別 紙

1. 工事計画認可申請書補正項目を記載した書類

平成31年2月27日付け原子力発第18296号にて申請した工事計画認可申請書について、「Ⅰ. 氏名又は名称及び住所並びに法人にあっては、その代表者の氏名」、「Ⅱ. 工事計画」及び「Ⅴ. 添付書類」を補正し、その内容について「3. 工事計画認可申請書補正内容及び補正を行う書類」に示す。

平成31年2月27日付け原子力発第18296号にて申請した工事計画認可申請書について、変更が必要な事項の反映及び記載の適正化を行うことから「Ⅰ. 氏名又は名称及び住所並びに法人にあっては、その代表者の氏名」、「Ⅱ. 工事計画」及び「Ⅴ. 添付書類」を補正する。

図2 品質マネジメントシステムのプロセス間の相互関係

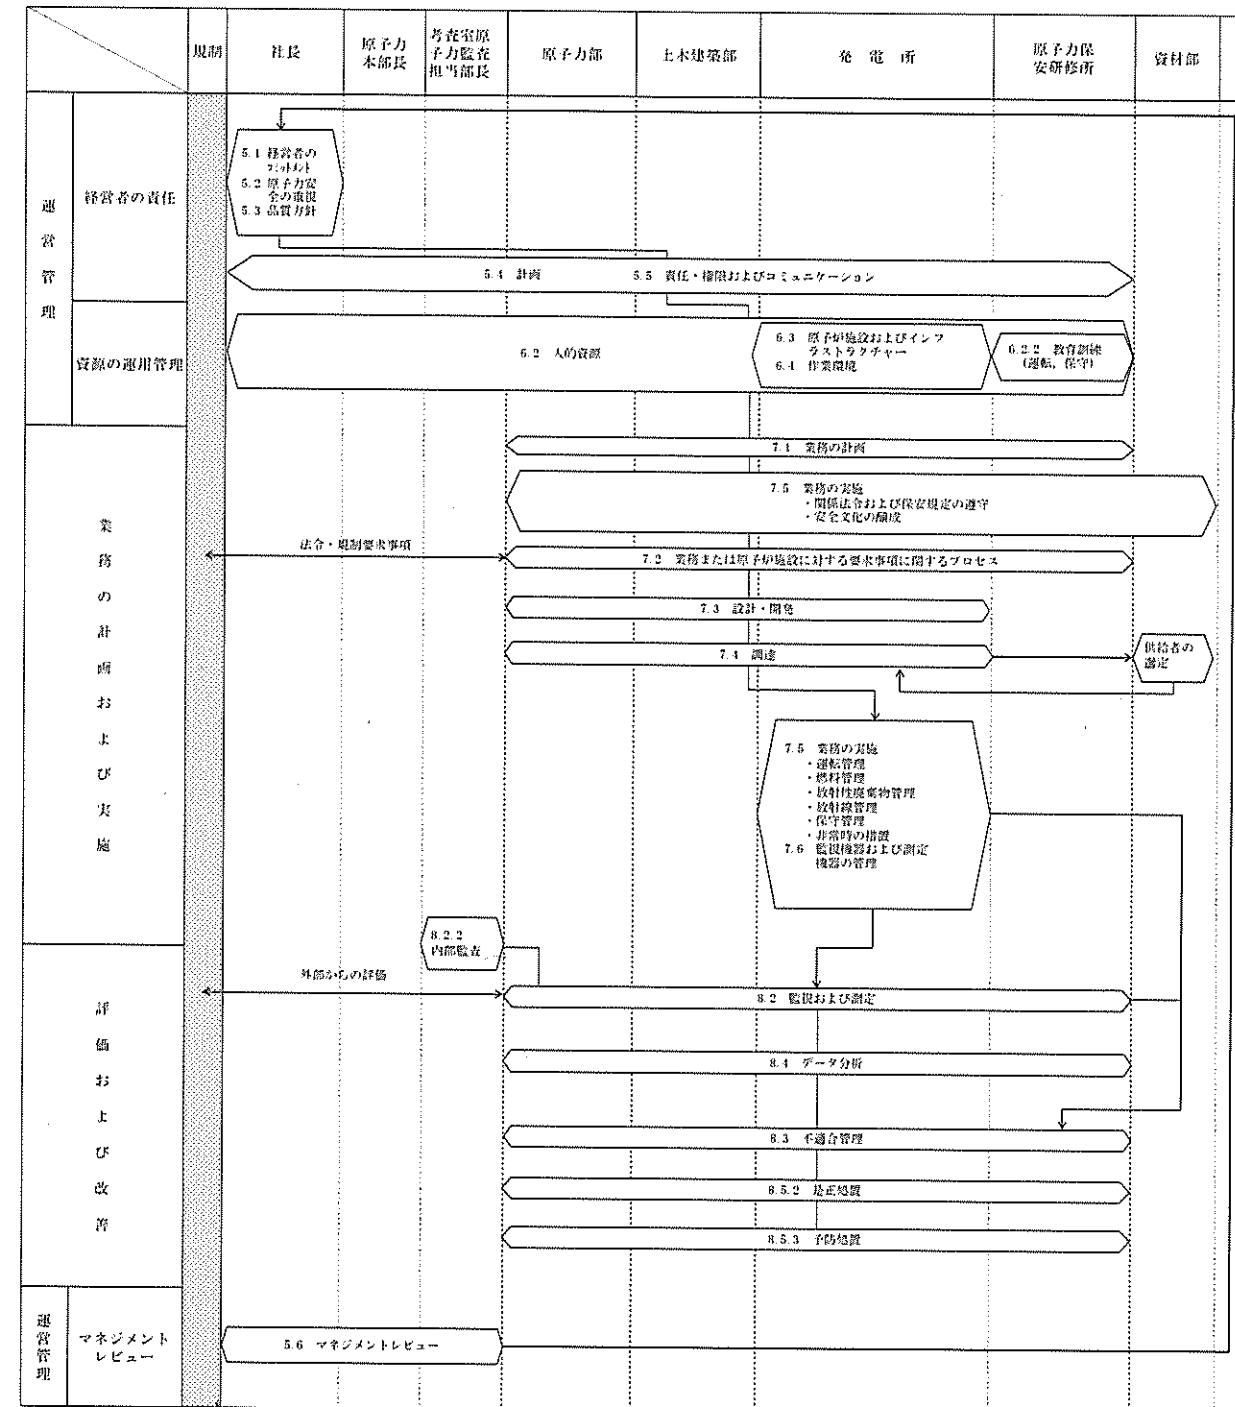
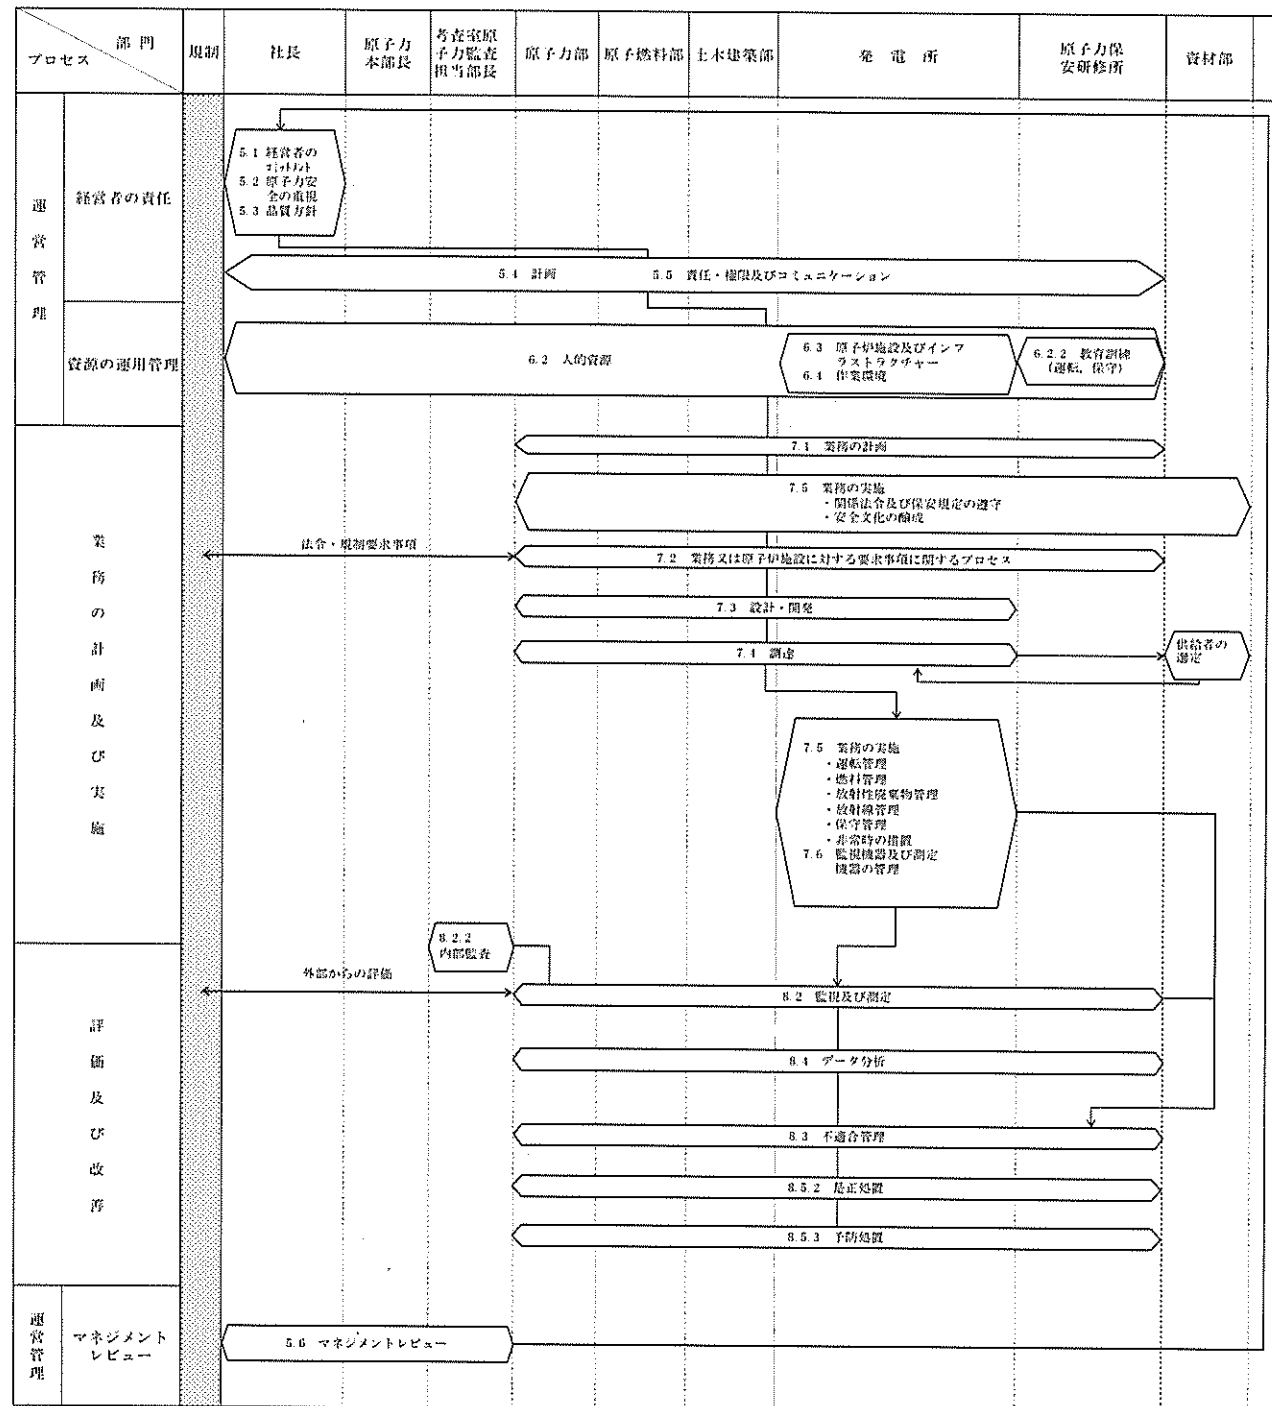
変 更 前	変 更 後 ^(注1)
<p>4.2.2 品質マニュアル</p> <p>組織は、次の事項を含む品質マニュアルとして、本品質保証計画を作成し、維持する。</p> <ul style="list-style-type: none"> a) 品質マネジメントシステムの組織に関する事項 b) 品質マネジメントシステムの計画に関する事項 c) 品質マネジメントシステムの実施に関する事項 d) 品質マネジメントシステムの評価に関する事項 e) 品質マネジメントシステムの改善に関する事項 f) 品質マネジメントシステムの適用範囲 g) 品質マネジメントシステムについて確立された社内規定又はそれらを参照できる情報 h) 品質マネジメントシステムのプロセス間の相互関係は、図2のとおりとする。 	<p style="text-align: center;">変更なし</p>

品質保証の実施に係る組織及びその職務

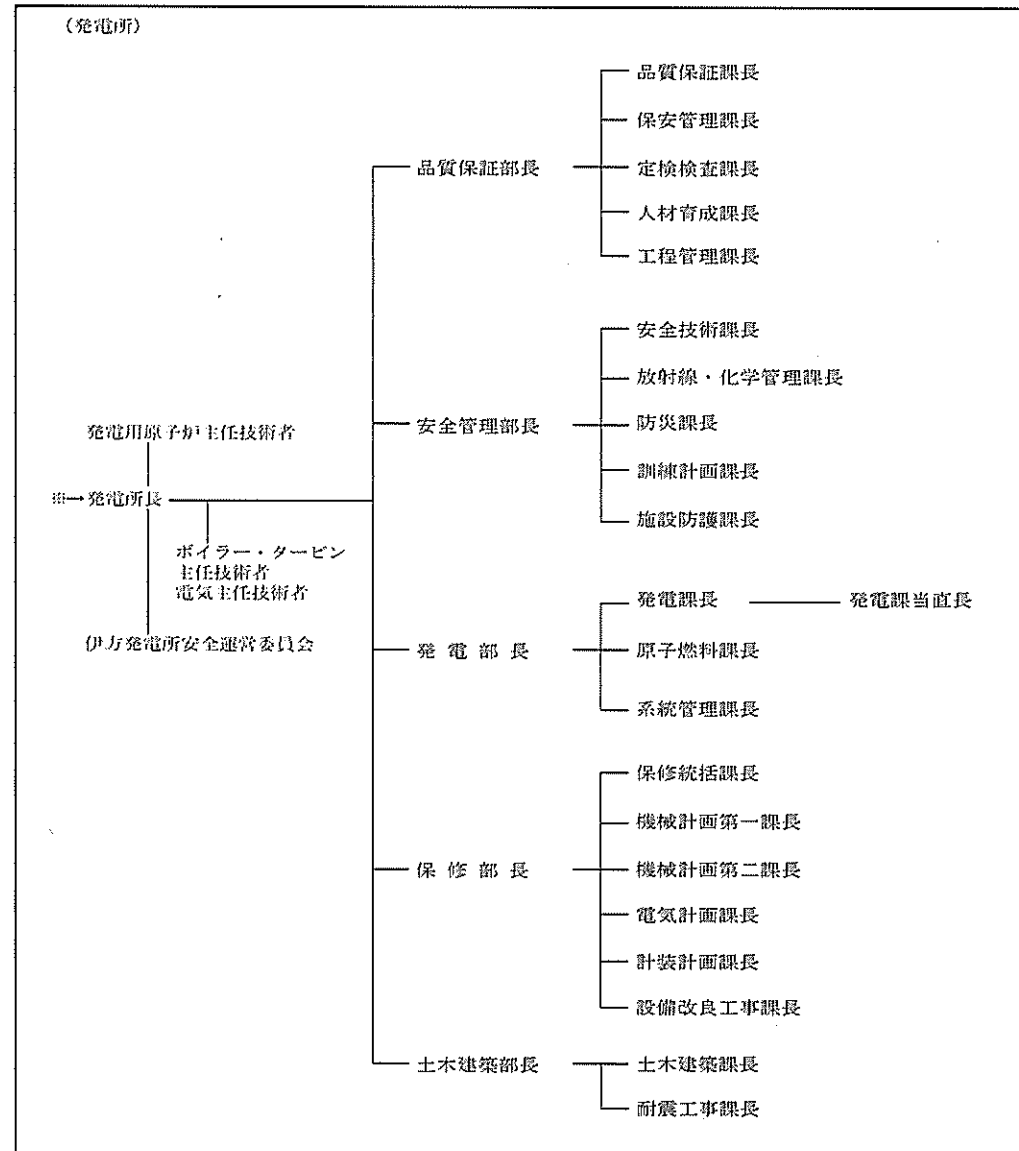
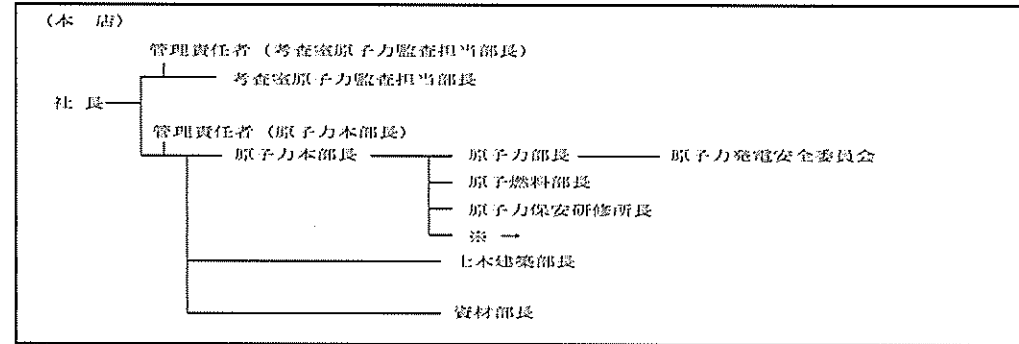
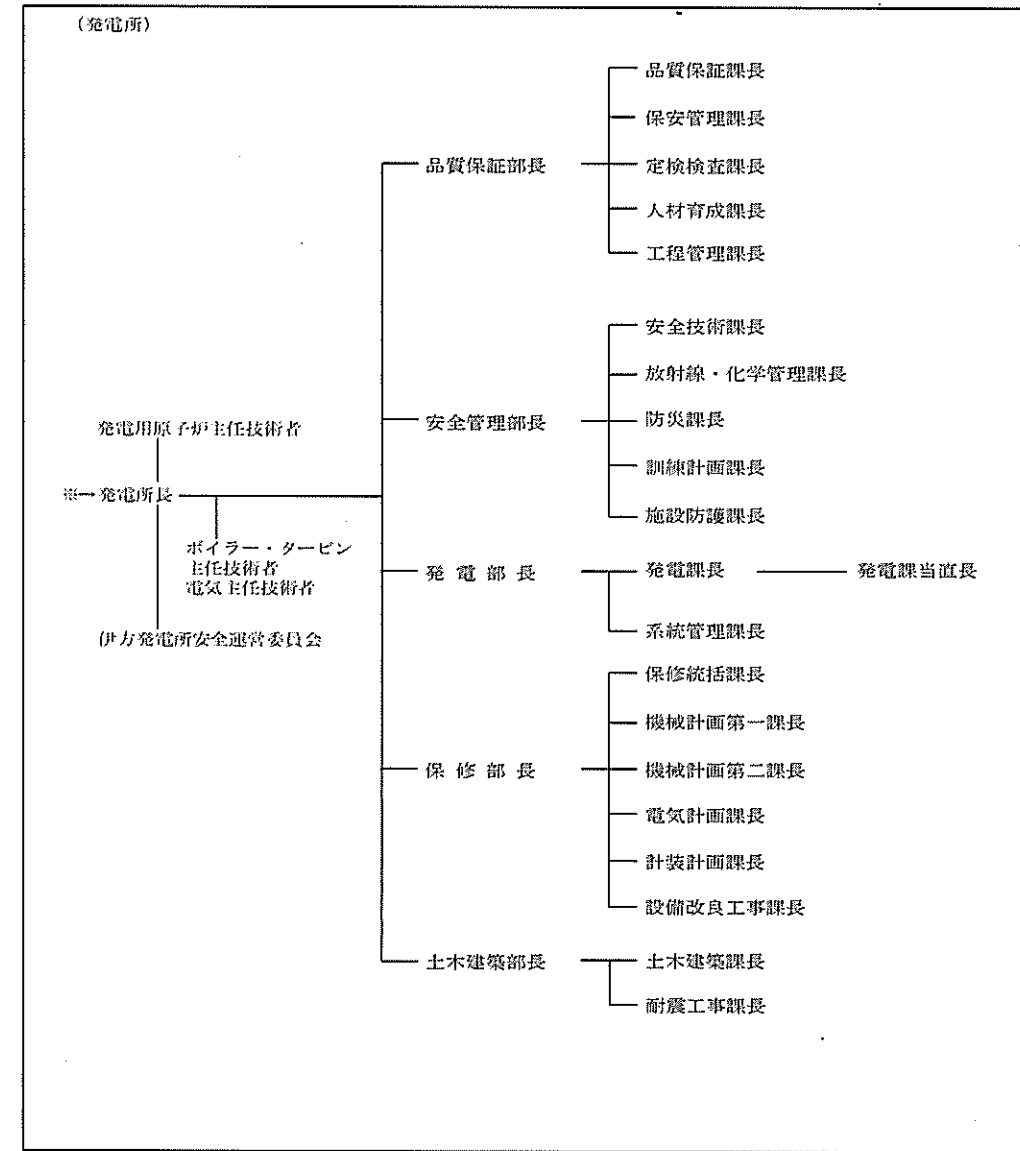
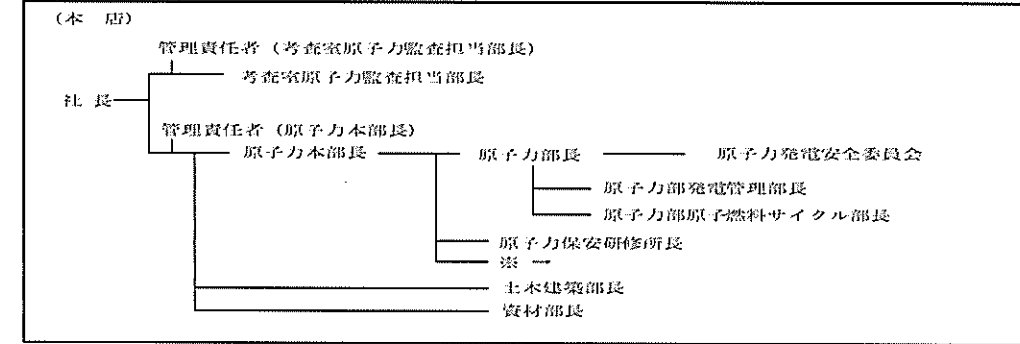
変 更 前	変 更 後 <small>(注1)</small>
<p style="text-align: center;">品質保証の実施に係る組織及びその職務</p> <p>本設計、工事及び検査に係る組織及びその職務については、以下のとおり</p> <ol style="list-style-type: none"> 1 社長は、全社規程である「組織規程」により、発電所における保安活動に係る品質マネジメントシステムの構築及び実施並びにその有効性の継続的な改善を統括する。また、関係法令及び保安規定の遵守並びに安全文化の醸成が行われることを確実にするための取組みを統括する。 2 原子力本部長は、品質保証活動(内部監査業務を除く。)の実施に係る管理責任者として、品質マネジメントシステムの具体的活動を統括する。また、関係法令及び保安規定の遵守の意識を定着させるための取組み、並びに安全文化の醸成のための取組みを統括(内部監査部門を除く。)する。 3 審査室原子力監査担当部長は、内部監査に係る管理責任者として、品質マネジメントシステムにおける内部監査業務を統括する。また、関係法令及び保安規定の遵守の意識を定着させるための取組み、並びに安全文化の醸成のための取組みを統括(内部監査部門に限る。)する。 4 原子力部長は、原子力部が実施する発電所の保安に関連する業務を統括する。また、関係法令及び保安規定の遵守の意識を定着させるための取組み、並びに安全文化の醸成のための取組みを総括(内部監査部門を除く。)する。 5 原子燃料部長は、原子燃料部が実施する発電所の保安に関連する業務を統括する。 6 原子力保安研修所長は、原子力保安研修所が実施する発電所の保安に関連する業務を統括する。 7 土木建築部長は、土木建築部が実施する発電所の保安に関連する業務を統括する。 8 資材部長は、供給者の選定に関する業務を行う。 9 発電所長は、発電所における保安に関する業務を統括する。 10 品質保証部長は、品質保証課長、保安管理課長、定検検査課長、人材育成課長及び工程管理課長の所管する業務を統括する。 11 品質保証課長は、発電所における保安に関する品質保証活動の総括業務を行う。 12 保安管理課長は、発電所の保安管理に関する業務を行う。 13 定検検査課長は、定期事業者検査に関する業務を行う。 14 人材育成課長は、保安教育の総括業務を行う。 15 工程管理課長は、施設定期検査及び原子炉施設の保守、改造作業における工程管理に関する業務を行う。 16 安全管理部長は、安全技術課長、放射線・化学管理課長、防災課長、訓練計画課長及び施設防護課長の所管する業務を統括する。 	<p style="text-align: center;">品質保証の実施に係る組織及びその職務</p> <p>本設計、工事及び検査に係る組織及びその職務については、以下のとおり</p> <ol style="list-style-type: none"> 1 社長は、全社規程である「組織規程」により、発電所における保安活動に係る品質マネジメントシステムの構築及び実施並びにその有効性の継続的な改善を統括する。また、関係法令及び保安規定の遵守並びに安全文化の醸成が行われることを確実にするための取組みを統括する。 2 原子力本部長は、品質保証活動(内部監査業務を除く。)の実施に係る管理責任者として、品質マネジメントシステムの具体的活動を統括する。また、関係法令及び保安規定の遵守の意識を定着させるための取組み、並びに安全文化の醸成のための取組みを統括(内部監査部門を除く。)する。 3 審査室原子力監査担当部長は、内部監査に係る管理責任者として、品質マネジメントシステムにおける内部監査業務を統括する。また、関係法令及び保安規定の遵守の意識を定着させるための取組み、並びに安全文化の醸成のための取組みを統括(内部監査部門に限る。)する。 4 原子力部長は、原子力部が実施する発電所の保安に関連する業務全般を統括する。また、関係法令及び保安規定の遵守の意識を定着させるための取組み、並びに安全文化の醸成のための取組みを総括(内部監査部門を除く。)する。 5 原子力部発電管理部長(以下「発電管理部長」という。)は、原子力部が実施する発電所の保安に関連する業務(原子力部原子燃料サイクル部長(以下「原子燃料サイクル部長」という。)が実施する業務を除く。)を統括する。 6 原子燃料サイクル部長は、原子力部が実施する発電所の保安に関連する業務のうち、燃料に関する業務を統括する。 7 原子力保安研修所長は、原子力保安研修所が実施する発電所の保安に関連する業務を統括する。 8 土木建築部長は、土木建築部が実施する発電所の保安に関連する業務を統括する。 9 資材部長は、供給者の選定に関する業務を行う。 10 発電所長は、発電所における保安に関する業務を統括する。 11 品質保証部長は、品質保証課長、保安管理課長、定検検査課長、人材育成課長及び工程管理課長の所管する業務を統括する。 12 品質保証課長は、発電所における保安に関する品質保証活動の総括業務を行う。 13 保安管理課長は、発電所の保安管理に関する業務を行う。 14 定検検査課長は、定期事業者検査に関する業務を行う。 15 人材育成課長は、保安教育の総括業務を行う。 16 工程管理課長は、施設定期検査及び原子炉施設の保守、改造作業における工程管理に関する業務を行う。 17 安全管理部長は、安全技術課長、放射線・化学管理課長、防災課長、訓練計画課長及び施設防護課長の所管する業務を統括する。

(注1) 保安規定(令和元年6月4日付け原規規発第1906047号)の施行により組織変更が実施されるまでは変更前の内容とする。
